Mission régionale d'autorité environnementale

**Avis de la mission régionale
d'autorité environnementale
Centre-Val de Loire
sur le projet de parc éolien
de la Société IEL Exploitation 14
à Mouhet (36)
Autorisation environnementale**

n°2021-3151

Projet et implantation retenue (source : résumé non technique, page 10)

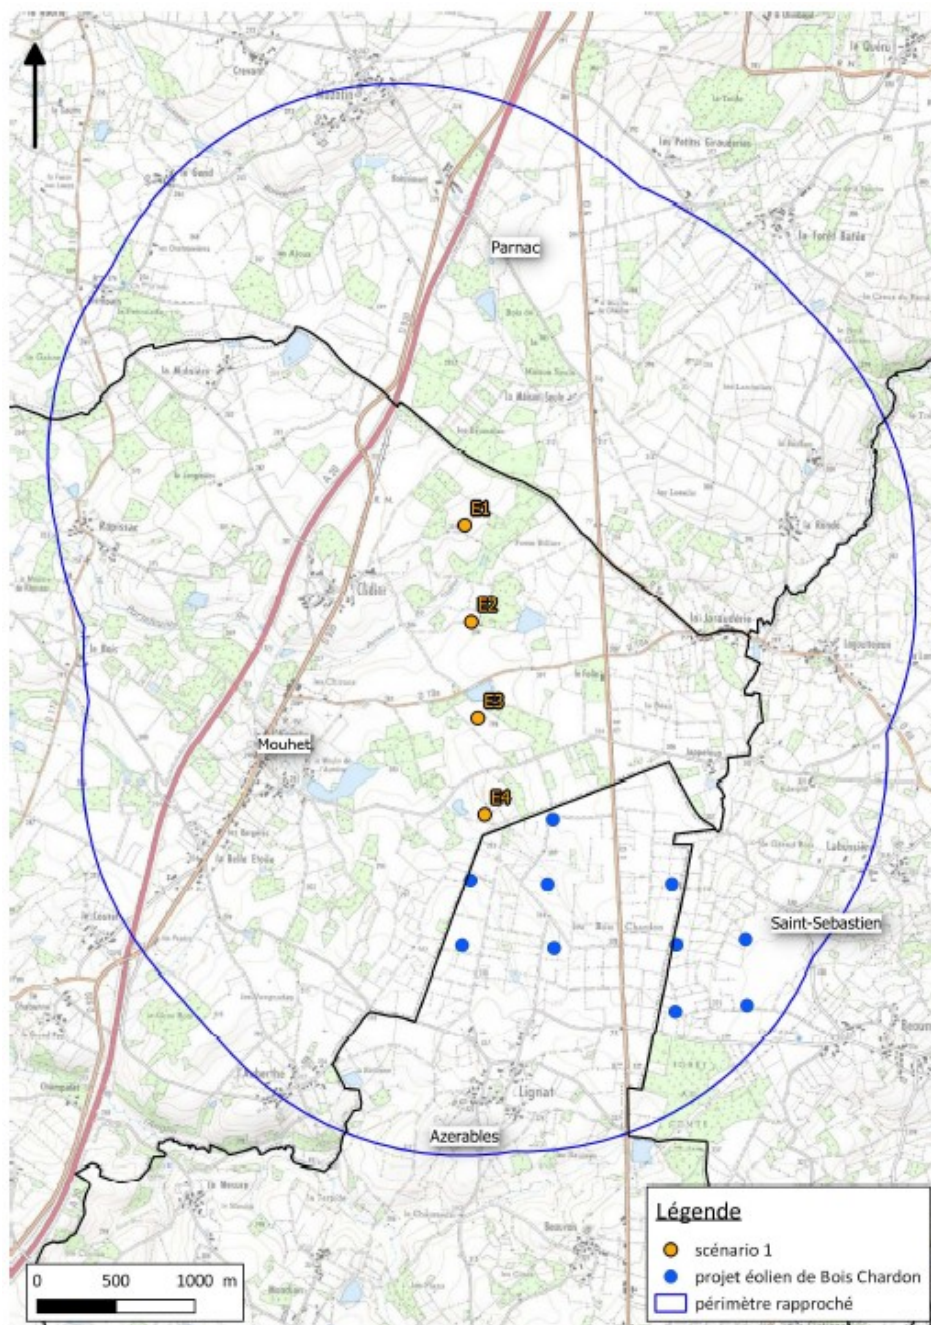
La Société IEL Exploitation 14 prévoit l'exploitation d'un parc éolien constitué de quatre aérogénérateurs, représentant une puissance électrique totale maximale de 12 MW maximum sur le territoire de la commune de Mouhet dans le département de l'Indre(36)

Le projet prévoit l'implantation de quatre éoliennes. Il comprend également des ouvrages annexes, notamment des plate-formes, un poste de livraison électrique et un réseau de raccordement électrique souterrain.

Le modèle de machines envisagées dans le dossier (Nordex N131) présente une puissance unitaire maximale de 3 MW, et une hauteur totale en bout de pale de 179,5 mètres.

Le projet se situe à environ 640 mètres des habitations les plus proches localisées à l'est de la commune de Mouhet.
